Hvidbog

Kommentarer og spørgsmål til Ironbarks udkast til en VVM rapport, som er indsendt som skriftlige bemærkninger i perioden for den offentlige høring og/eller mundtlige bemærkninger fra høringsmøder afholdt i forbindelse med Ironbarks ansøgning om en tilladelse til udvinding af zink og bly ved Citronen Fjord

**Ironbark Zinc Limited
Udgave A - Juni 2016**

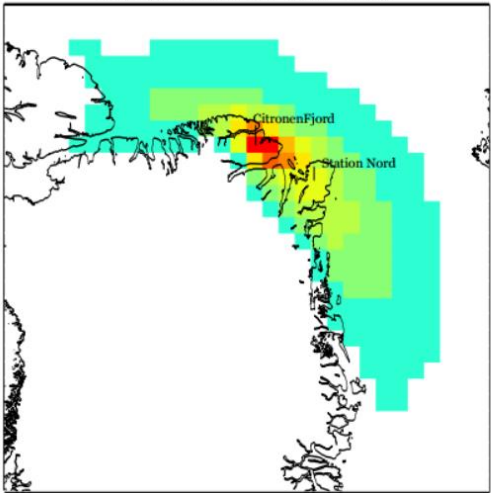
10.8	<p>Skibstransport: beredskab, brændstof og rute</p> <p>Beskrivelse af skibstransporten findes mangelfuld. Den potentielt store forstyrrelse i forbindelse med transportaktiviteter ved anlæggelse af minen er slet ikke beskrevet i materiale, og det er således ikke muligt at bedømme forstyrrelse fra den 2-årige anlægsperiode.</p> <p>En af de største potentielle miljøpåvirkninger ved projektet er en eventuel olieforurening af de meget følsomme højarktiske farvande, herunder polyniet Nordøstvandet, der er et meget vigtigt åbenvandsområde med store populationer af fugle og havpattedyr. I høringsmaterialet er ruten planlagt direkte igennem åbenvandsområdet. Sejladsen er planlagt igennem beskyttelsesområder for narhval, hvalros, grønlandshval og følsomme områder for havfugle og isbjørn. Disse områder bør i størst muligt omfang friholdes for forstyrrelse og risiko for olieforurening ved havari.</p>	<p>VVM rapporten er blevet udfærdiget i overensstemmelse med de grønlandske myndigheders retningslinjer. Se svar 58.3, 62.5 og 62.6 vedrørende Nordøstvandspolyniet og sejlads. Se svar 56.2 og 61.1 vedrørende beredskabsplaner.</p>	<p>DCE: Ingen yderligere kommentarer, udover de pointer som Ironbark henviser til.</p>	<p>Medfører ingen ændring</p>

<p>For at vurdere risikoen ved projektets sejlads gennem området er det vigtigt at kende beredskabsplanen for eventuelle olieudslip, men denne er endnu ikke udarbejdet og derfor kan denne essentielle del af projektet slet ikke vurderes.</p>
